MER Lelystad Airport

Bijlage 3 Definitieve ontwerp aansluitroutes

Aansluitroutes Lelystad

Reactie op voorstellen consultatietrajecten Lelystad Airport

Figuur 4-6 Nieuw ontwerp voor wachtgebied

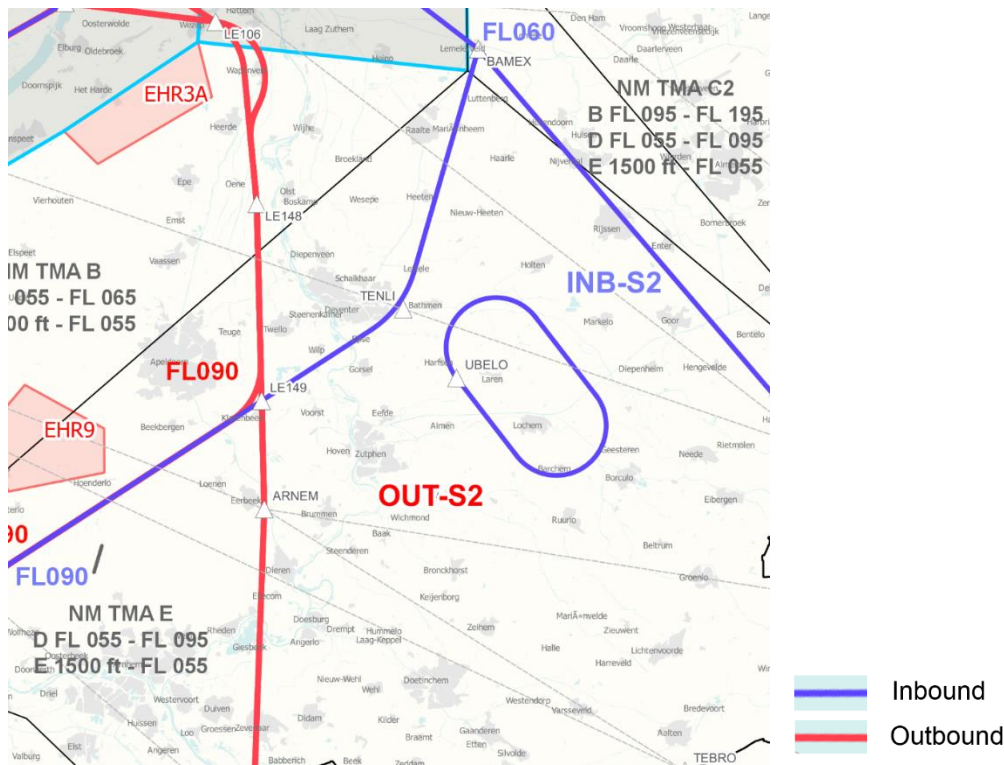
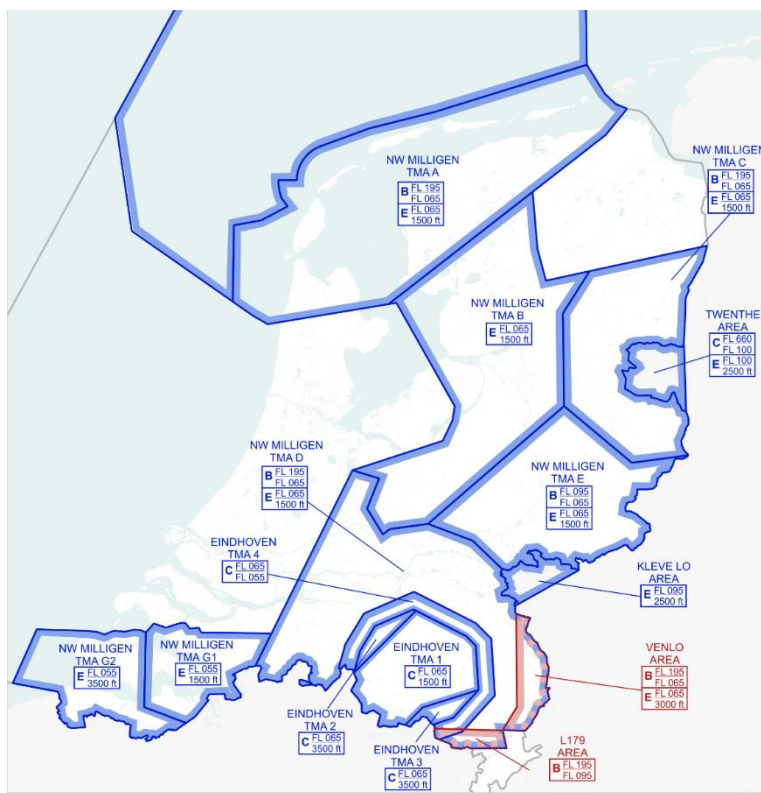
Over de hoogtes en locaties van de wachtgebieden zijn veel zorgen geuit door zowel luchtruimgebruikers als omwonenden. Luchtruimgebruikers hebben voorgesteld beide

wachtgebieden bij de IAF Noord (Steenwijkerland) en IAF Zuid (Lemelerveld) te vervangen door een enkel wachtgebied boven het vliegveld Lelystad, in lijn met de situatie bij de luchthaven Eindhoven, zodat het luchtruim in de omgeving van IAF Noord en IAF Zuid niet beperkt wordt voor zweefvliegen. Daarbij wordt voorgesteld een nieuw wachtgebied voor twee vliegtuigen boven vliegveld Lelystad te realiseren, onder wachtgebied ARTIP van Schiphol. Onderstaande figuur toont het geconsulteerde ontwerp voor de wachtgebieden en geeft schematisch het voorstel weer voor het verplaatsen van de wachtgebieden naar ARTIP.

Verder is de suggestie gedaan door luchtruimgebruikers en de bewonersdelegatie om de ondergrens van wachtgebied ARTIP voor inkomend verkeer richting Schiphol met 1.000 voet (circa 300 meter) te verhogen naar FL080. Dit voorstel is tevens geïdentificeerd in de second opinion van Helios als mogelijke oplossing om negatieve effecten op de luchtruimgebruikers op Teuge en ter hoogte van Lemelerveld te verkleinen.

Er is er een alternatieve oplossing gevonden die voldoet aan de uitgangspunten, en tegemoet komt aan zorgen van de omgeving. Dit houdt in het verplaatsen van wachtgebieden bij Steenwijk en Lemelerveld door één andere - hoger gelegen - locatie boven de noordelijke Achterhoek (in NM TMA E). Gelet op de ervaringen bij Eindhoven wordt verwacht dat het wachtgebied ongeveer 1 keer per kwartaal wordt gebruikt. Deze oplossing beperkt de overlast voor omwonenden doordat dit wachtgebied op FL090 gerealiseerd wordt in plaats van FL060 (of te wel op 2.700 meter in plaats van 1.800 meter), en wordt mogelijke overlast bij Steenwijkerland, Weerribben en Lemelerveld gereduceerd. Hiermee wordt tegemoet gekomen aan wensen van zowel bewoners als luchtruimgebruikers. Figuur 4-6 toont het ontwerp van het nieuwe wachtgebied.

Uitgangspunt voor het ontwerp is dat het Schipholverkeer niet negatief beïnvloed wordt. Dit is vertaald naar een gelijkblijvend ACC-werkgebied, en dus ongewijzigde CTA East. Het verhogen van ARTIP impliceert een aanpassing van ACC-werkgebied. Dit betekent minder capaciteit voor het wachtgebied en dus een beperking van de capaciteit bij verstorende omstandigheden. Opgemerkt wordt dat het aanvliegen van ARTIP op de bestaande FL070 is verweven in een veelvoud aan vliegprocedures en werkwijzen. Daarmee heeft het verhogen van ARTIP verstrekkende gevolgen voor de complete afhandeling van het verkeer naar Schiphol, en kan dus niet los van andere wijzigingen worden doorgevoerd. In het ontwerp van de aansluitroutes voor Lelystad Airport kan het voorstel daarom niet meegenomen worden. Voor de langere termijn wordt door LVNL en CLSK deze optie herkend als mogelijke oplossingsrichting voor de herziening van het luchtruim, zoals in de reactie op de second opinion van Helios is toegelicht (zie hoofdstuk 3.4).

Figuur 4-8 Geconsulteerd ontwerp sector 1 bij zuidwestelijk baangebruik

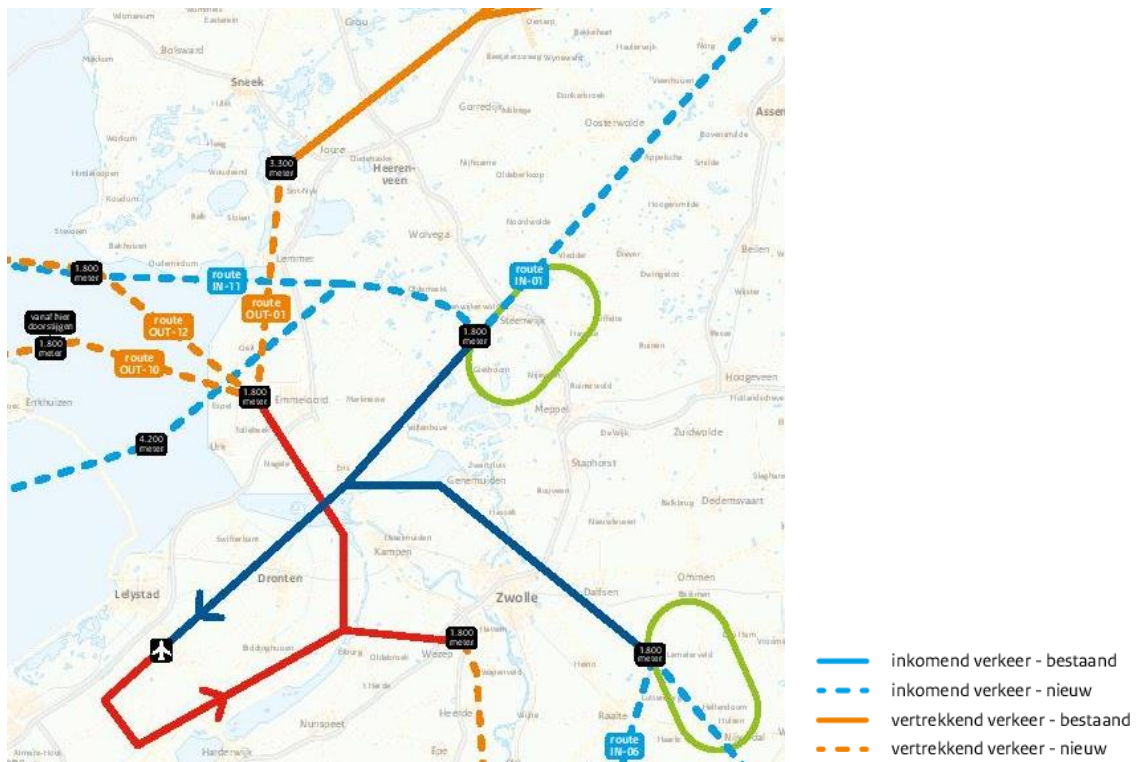
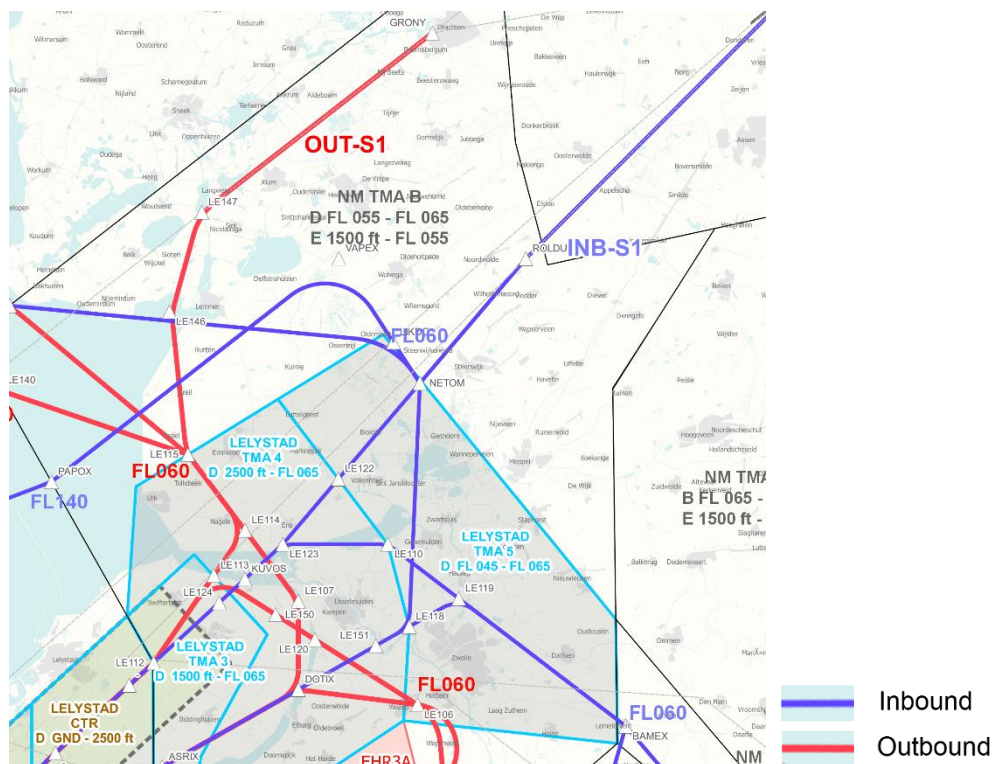
Zowel de bewonersdelegatie als de provincie Friesland hebben diverse voorstellen gedaan om de route van Lelystad Airport vanuit en naar het noorden aan te passen. Dit heeft met name betrekking op het toepassen van glijvluchtnaderingen, het ontzien van Lemmer, en natuurgebied de Weerribben. Zie Figuur 2-1 (pagina 5) voor een illustratie van de vijf luchtruimsectoren in Nederland.

De nadering vanuit sector 1 zal in de praktijk in glijvlucht worden uitgevoerd mits dit niet leidt tot interferentie met Schiphol verkeer. Het volledig ontwerpen van de route als CDA naar Lelystad is echter niet mogelijk, omdat een vlucht die een CDA uitvoert in zijn dalprofiel rekening houdt met een ononderbroken, onverstoorde daling. Dit vereist dat het gebied vanaf de hoogte waarop de daling wordt ingezet vanuit sector 1 tot de hoogte van de IAF (Steenwijkerland), het punt waar vliegtuigen het luchtruim rondom Lelystad binnen vliegen, vrij is van ander verkeer. Dit is in het geval van de route naar IAF Noord een dusdanig groot gebied waar veel Schiphol verkeer vliegt dat deze onverstoorde nadering niet kan worden gegarandeerd en dus interferentie met Schiphol verkeer kan optreden.

Figuur 4-14 Geconsulteerd ontwerp sector 4 en 5

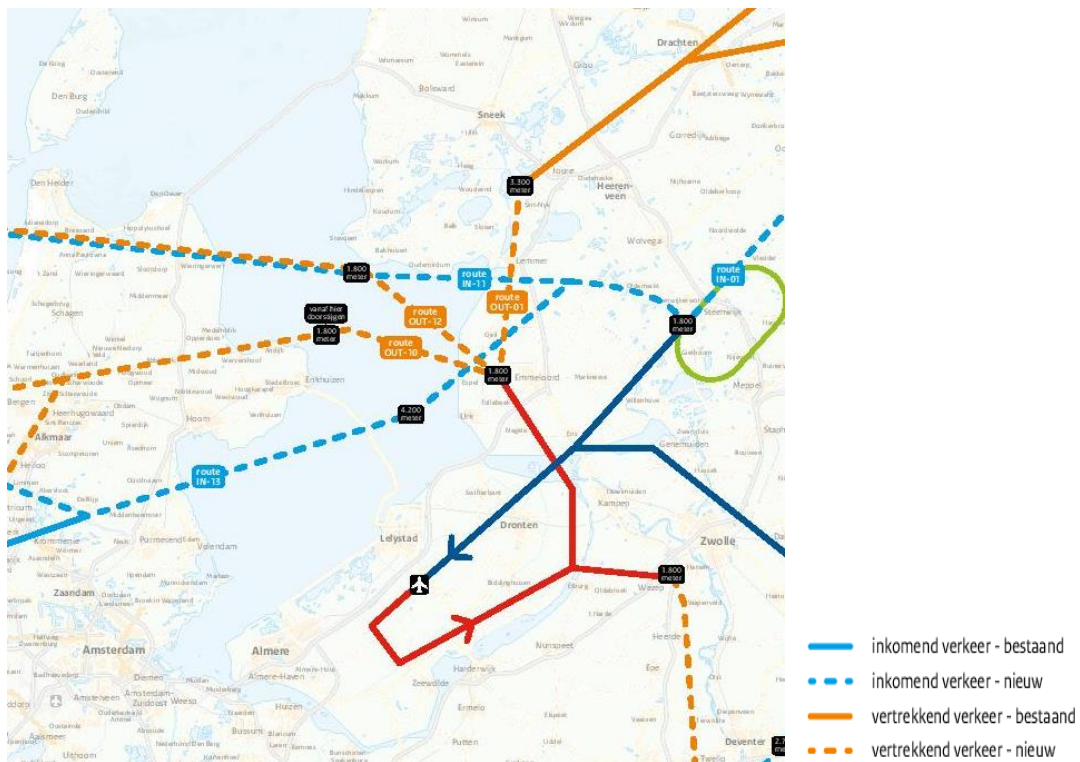
Er zijn diverse voorstellen gedaan voor het wijzigen van de routes naar het westen en zuidwesten. Provincie Friesland en de bewonersdelegatie hebben het voorstel gedaan om IN-11 en OUT-12 te laten vervallen en daarvoor in de plaats IN-13 en OUT-10 te gebruiken van en naar het westen en zuidwesten (sector 4 en 5), zodat met name Friesland wordt ontzien. Via de internetconsultatie is gevraagd OUT-10 en OUT-12 te verplaatsen naar de Noordzee (zie onderstaande figuur). Onderstaand de voorstellen nader toegelicht en voorzien van een reactie.

De Friese overheden hebben daarnaast gevraagd om verdere routeoptimalisaties zodat de routes van en naar sector 4 en 5 niet over Friesland gaan, ook rekening houdend met een nauwkeurigheidsmarge van 1,5 kilometer. Bij het verplaatsen van de route in zuidelijke richting komt deze in de buffer van het verkeersleidingsgebied Schiphol te liggen (Schiphol TMA). Conform internationale standaarden moet het verkeer tenminste 2,5 nautische mijlen vrij zijn van naburig luchtruim (dit is exclusief de navigatienauwkeurigheid van het vliegtuig van 1 nautische mijl). Dit verzoek kan daarom niet ingewilligd worden. Het verleggen van IN-13 ten zuiden van Espel is niet mogelijk, omdat dit òf interfereert met inbound Schipholverkeer, òf de bocht niet haalbaar wordt bij IAF Noord.

In het huidige routeconcept is, na veelgehoord commentaar en ingediende voorstellen, de route geoptimaliseerd, zodat de Weerribben grotendeels wordt ontzien. IN-13 bevat nu een grotere bocht richting IAF Noord.

Figuur 2-1 Geconsulteerd ontwerp Lelystad CTR

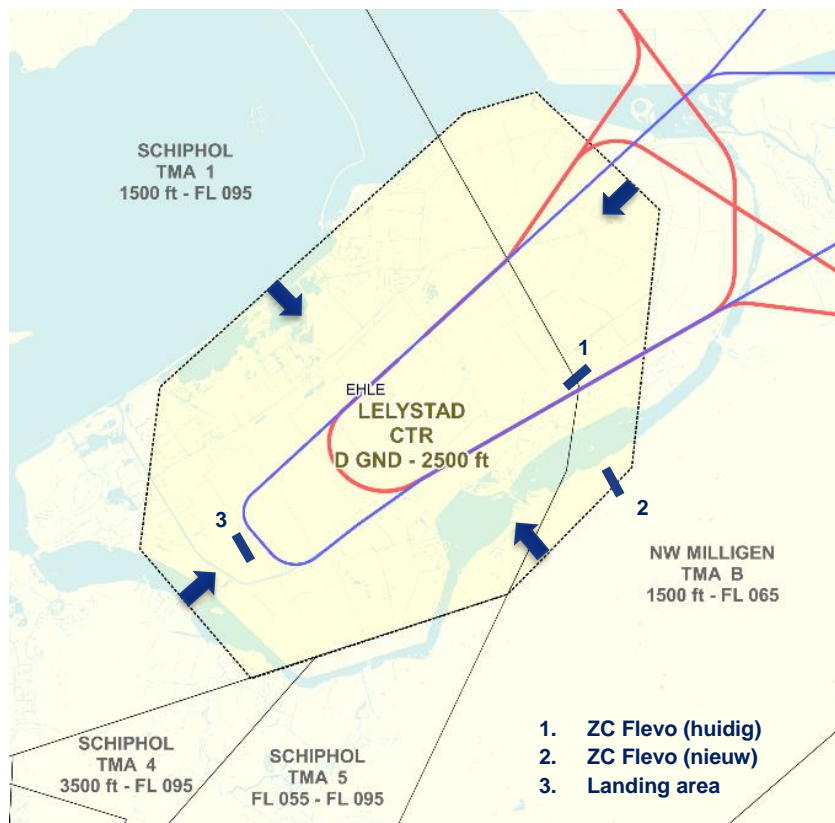
De volgende voorstellen hebben betrekking op het verkleinen van de Lelystad CTR:

- Voorstel 1: Noordwestelijke corridor vrijlaten over land voor kleine luchtvaart
- Voorstel 2: Zo klein mogelijke CTR
- Voorstel 3: Simulated Forced Landing area dient te blijven bestaan
- Voorstel 4: Nieuwe locatie ZC Flevo buiten CTR
- Voorstel 5: Huidige locatie ZC Flevo buiten CTR / TMA

Figuur 2-2 Geconsulteerd ontwerp Lelystad TMA

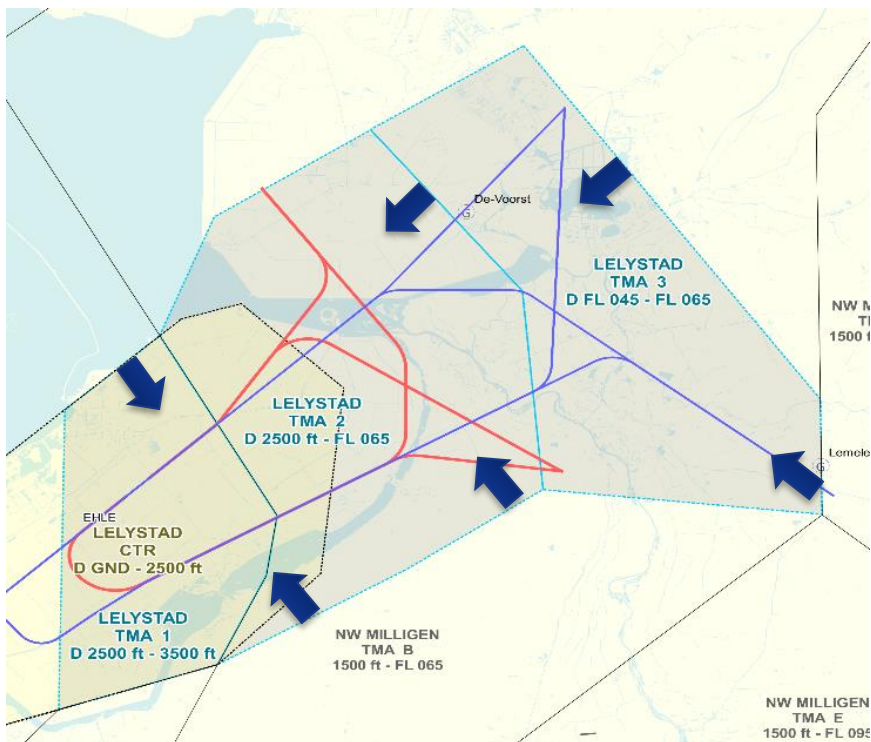
De volgende voorstellen hebben betrekking op het aanpassen van de Lelystad TMA:

- Voorstel 6: IAF Zuid verplaatsen
- Voorstel 7: Oost grens Lelystad TMA richting westen verschuiven
- Voorstel 8: Verkleinen Lelystad TMA
- Voorstel 9: TMA 2/3 grens richting zuidwesten
- Voorstel 10: TMA 1 en 2 ondergrens 3000 ft, TMA 3 ondergrens FL055
- Voorstel 11: TMA 2 verkleinen of verhogen bij Harderwijk
- Voorstel 12: RMZ/TMZ in TMA 3
- Voorstel 13: TMA klasse E i.p.v. klasse D

Figuur 2-3 Geconsulteerd ontwerp van wachtgebieden

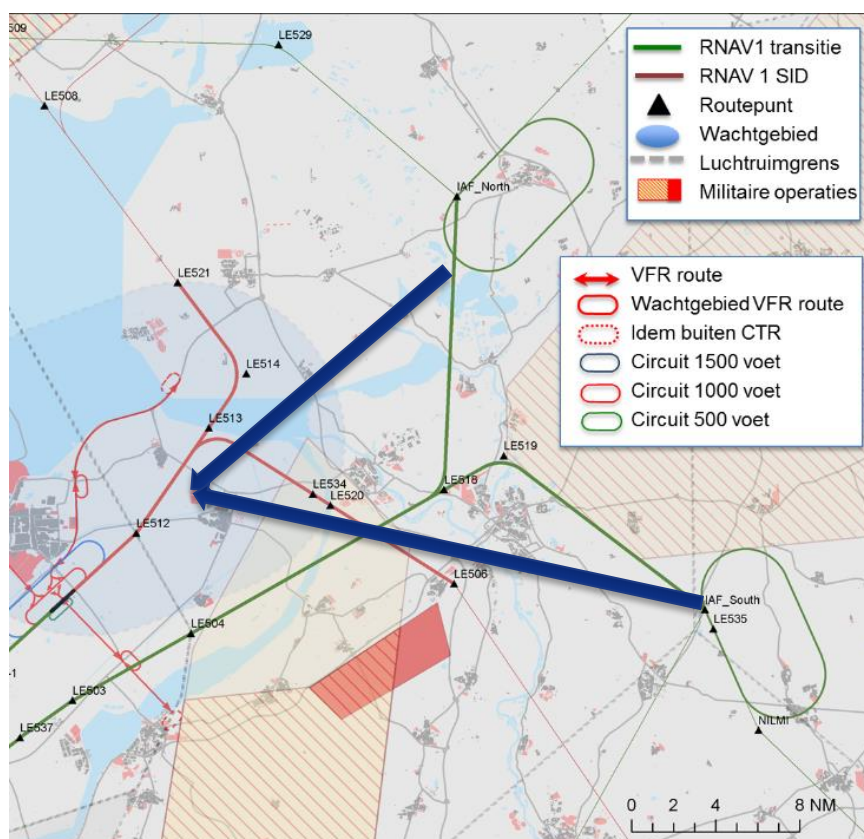
De volgende twee ontwerpen voorstellen hebben betrekking op wachtgebieden:

- Voorstel 14: Wachtgebieden verplaatsen naar ARTIP
- Voorstel 15: ARTIP naar FL080

Figuur 2-4 Voorstellen t.b.v. behoud valschermspringen Teuge

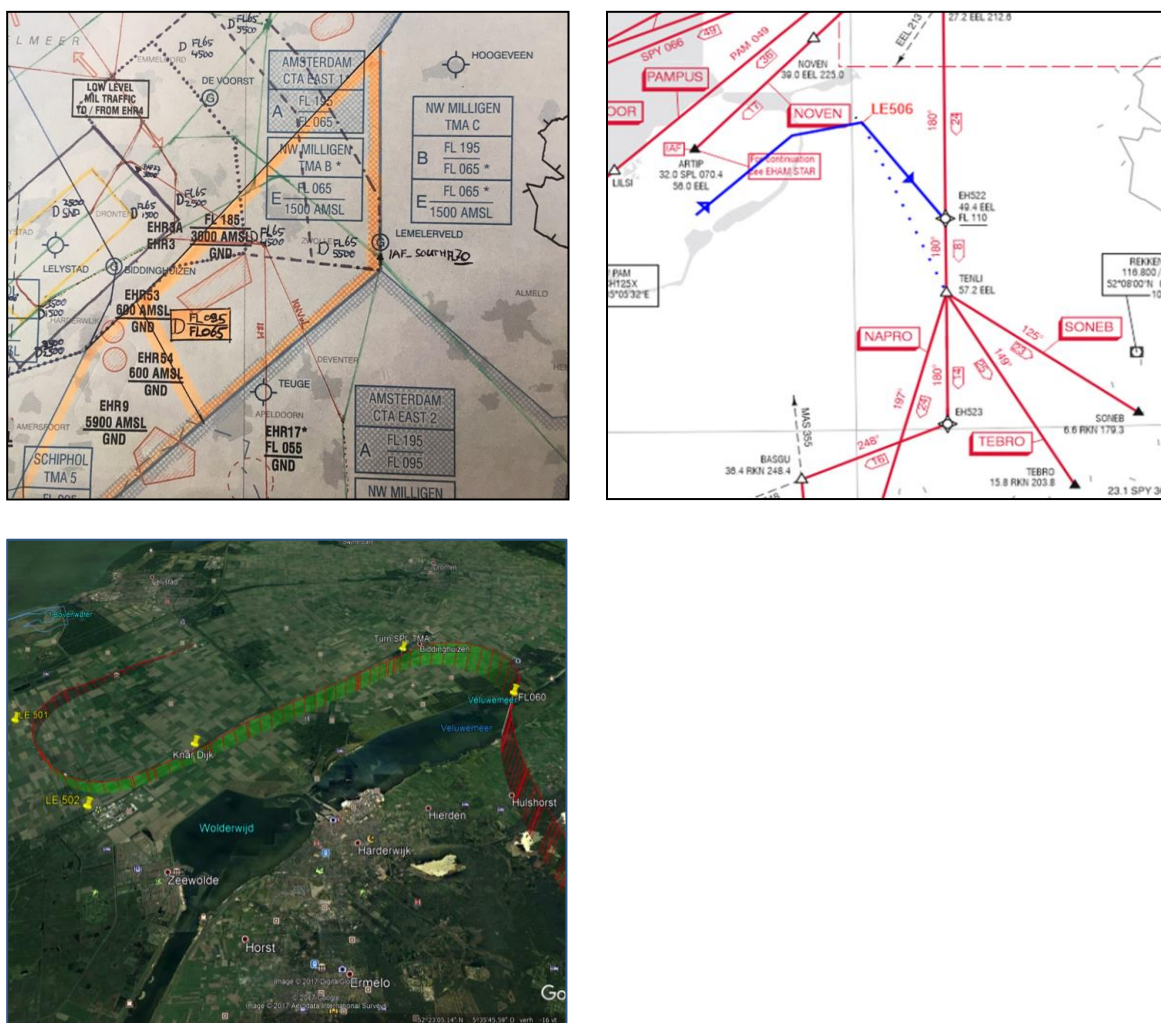
Nieuw Milligen (NM) TMA's zijn luchtruim gebieden die door de militaire luchtverkeersleiding wordt beheerst. Dit luchtruim wordt gebruikt voor zowel civiel als militair verkeer. Wanneer (delen van) het luchtruim actief is voor militair gebruik, dan is het niet beschikbaar voor civiel verkeer. De volgende voorstellen hebben betrekking op de aansluitroutes in de Nieuw Milligen (NM) TMA's en zijn gericht op het behoud van het valschermspringen op vliegveld Teuge:

- Voorstel 16: NM TMA B/CTA Amsterdam verhogen
- Voorstel 17: Gebruik Standard Instrument Departure route Eelde
- Voorstel 18: B++ variant

Figuur 2-5 De luchtruimclassificatie van de NM TMA's

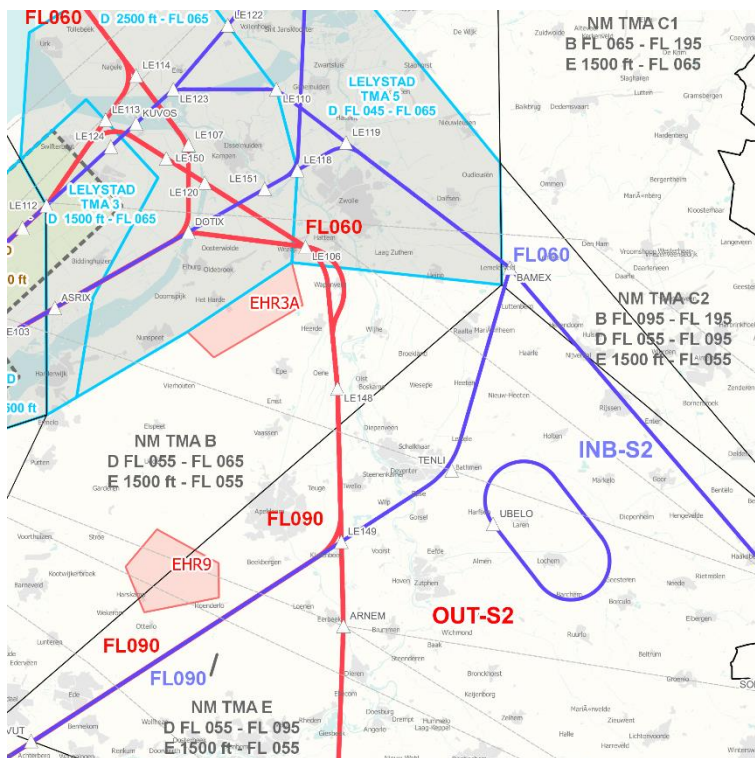
- Voorstel 21: Houd de NM TMA's klasse E
- Voorstel 22: Wijzig alleen het luchtruim rond de routes en pas RMZ/TMZ toe

Figuur 2-2 Geconsulteerde ontwerp sector 1 bij zuidwestelijk baangebruik

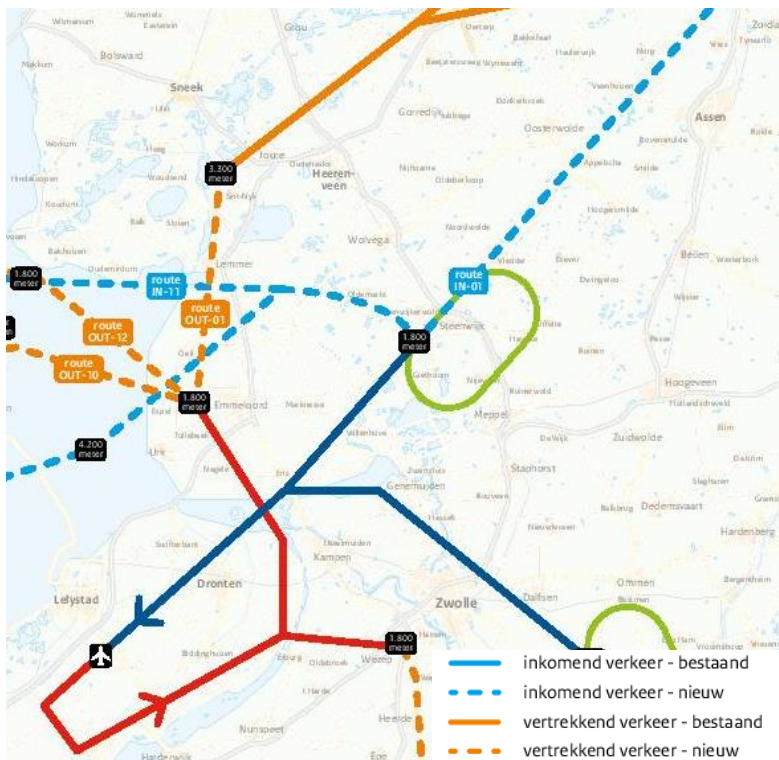
- Voorstel 2: CDA vanaf FL180 naar IAF Noord op FL060 (voor IN-01)
- Voorstel 3: Verhogen entry point IAF Noord (voor IN-01)
- Voorstel 4: CDA vanaf IAF Noord (voor IN-01)
- Voorstel 5: Ontzien van Lemmer door OUT-01 te verschuiven

Figuur 2-3 Geconsulteerde ontwerp sector 2 bij zuidwestelijk baangebruik

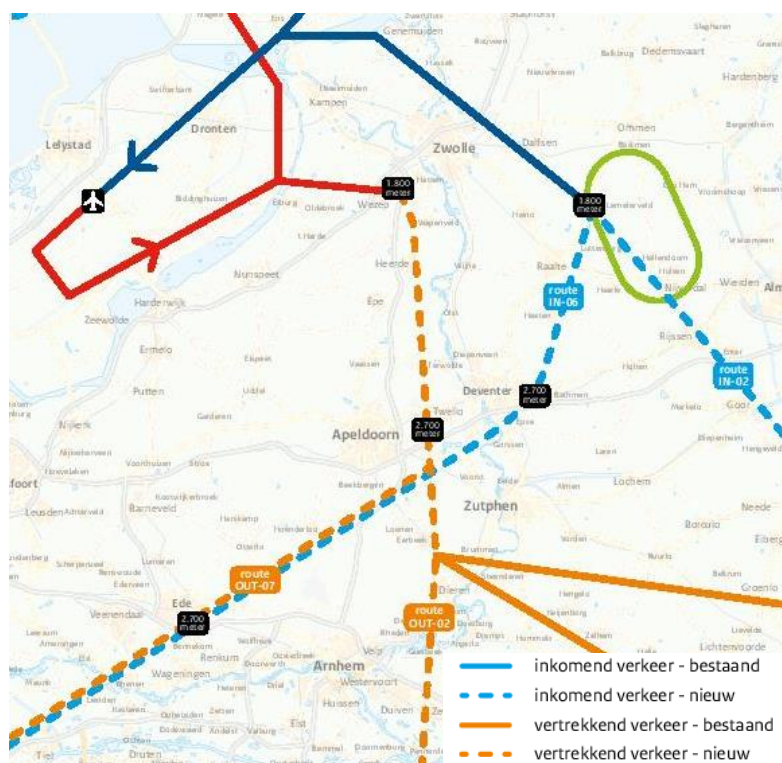
- Voorstel 6: CDA vanaf RKN naar IAF Zuid (voor OUT-02)
- Voorstel 7: Inkomend verkeer laten kruisen boven het uitgaande verkeer (t.a.v. OUT-02).
- Voorstel 8: Aansluiting op Eelde SID
- Voorstel 9: Aansluitroute OUT-02/OUT-07 Wezep-Apeldoorn (IJssel)
- Voorstel 10: Aansluitroute IN-06/OUT-07 Ede en omgeving
